METRO WARSZAWSKIE Sp. z o.o.

EKSPERTYZA TECHNICZNA

**dotycząca określenia przyczyn awarii i metod jej usunięcia na stacji
C13 odcinka centralnego II linii metra w Warszawie**

Warszawa, wrzesień 2012

Rys. 4 Rozpoczęto wykonywanie tunelu północnego wg powyższego schematu

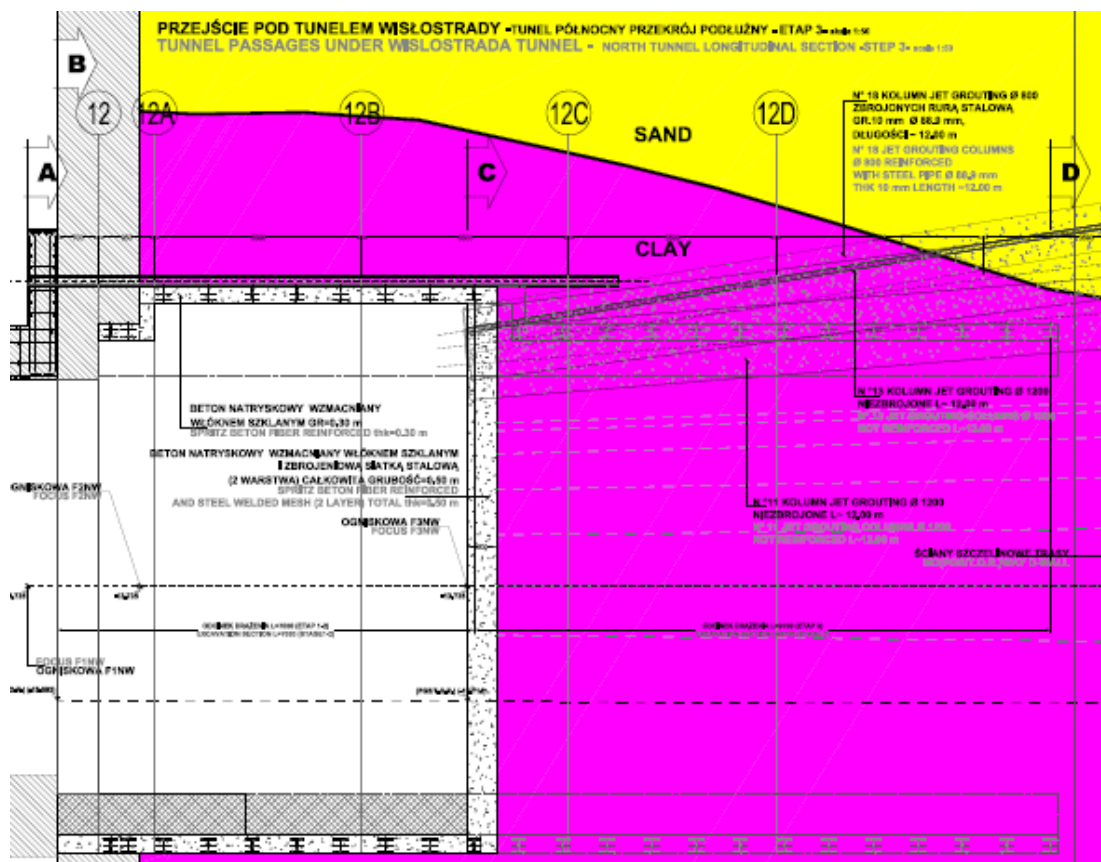
Wg projektu wykonawczego, który obowiązywał w czasie rozpoczęcia robót górniczych przewidziano wykonanie ściany czołowej w odległości 7,05 m licząc od ściany szczelinowej.

Wyburzenie ściany szczelinowej rozpoczęto 11.07.2012 r. Wzmocnienie wg rys. 4 miało zapewnić postęp drążenia tunelu na długości 4,50 m, ale po wystąpieniu trudności z utrzymaniem stateczności przodka (18.07) zdecydowano skrócić odcinek o dwa pierścienie.

Rys. 5 Skrócony do 6-ciu pierścieni pierwszy etap i zabezpieczenia frontu dla wykopu kolejnego II etapu

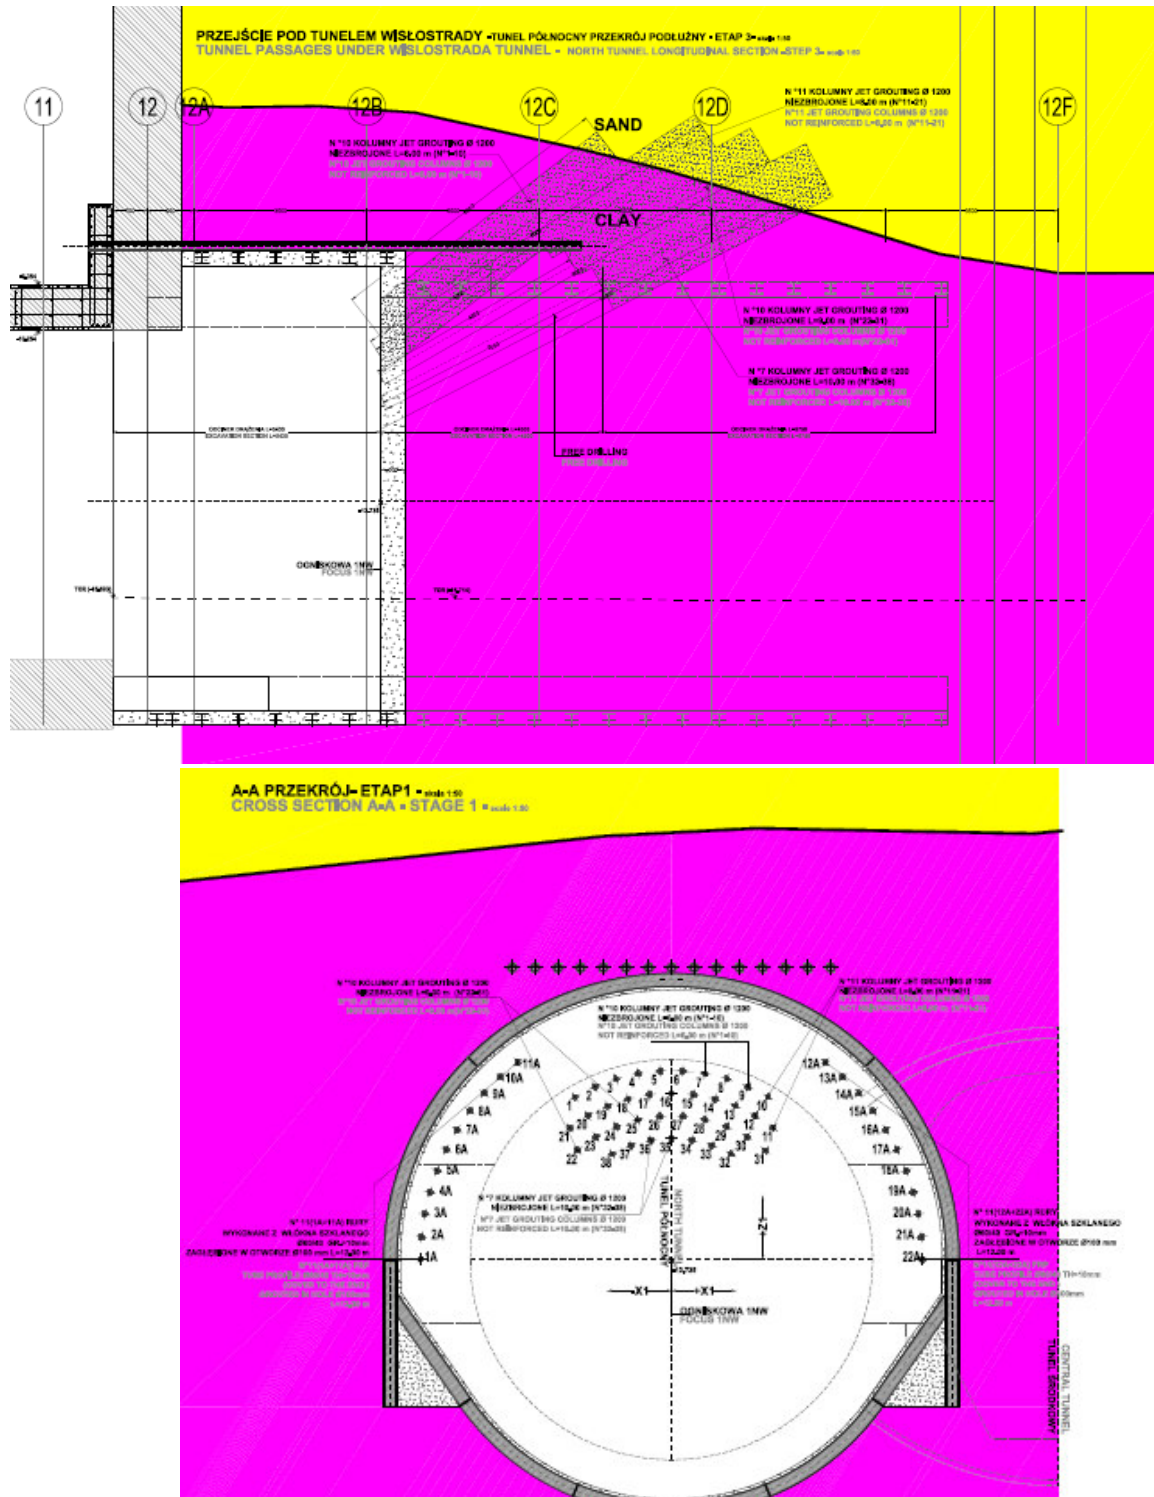
W czasie wykonywania kolumn jet'a zgodnie z rys. 5, na przodku powstawały przemieszczenia, zarysowania i odspojenia części górnej. Uległy też wypchnięciu ze ściany szczelinowej rury osłaniające wyrobisko za ścianą szczelinową (rys. 7). Skuto starą osłonę przodka i wykonano nową. Kontynuowano wykonywanie kolumn jet grouting. Do 3.08 wykonano 11 kolumn jet grouting (nr:19, 20, 16, 23, 25, 26, 29, 30, 32, 38 i 35).

Awaria nastąpiła w obszarze wzmocnienia niezbrojonymi jet'ami. Był to pierwszy odcinek z takim zabezpieczeniem. Dotychczas na tej budowie nie pracowano pod takim zabezpieczeniem. Pierścienie nr od 1 do 6 wbudowywano pod osłoną stalowych rur (rys. 5). Prace przebiegły tam zgodnie z oczekiwaniami.

Rys. 8 W ten sposób miał być przygotowywany front dla etapu II tunelu północnego.

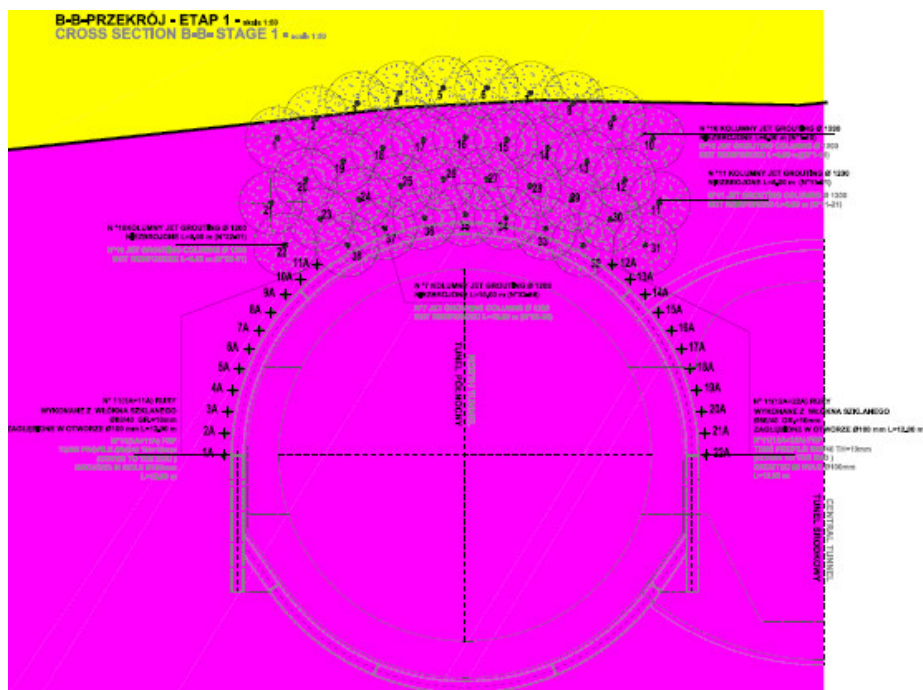
Z zestawienia wykonanych prac, dostarczonego po awarii [5], wynika całkiem inny obraz – w dokumencie Wykonawcy wpisano w tym czasie wykonanie wszystkich 38 kolumn. Z informacji pochodzącej od nadzoru wynika, że w piątek 10.08 brakowało jeszcze 6 kolumn. Brak jest jednoznacznego ustalenia czy (do czasu wyburzenia ściany przodka i wznowienia robót ziemnych) kolumny te wykonano. Jeśli zostały wykonane tuż przed wznowieniem wykopów, nie mogły one spełnić swojej roli, bowiem świeży zaczyn cementowy nie był odporny na przebicie hydrauliczne i wypłukanie.
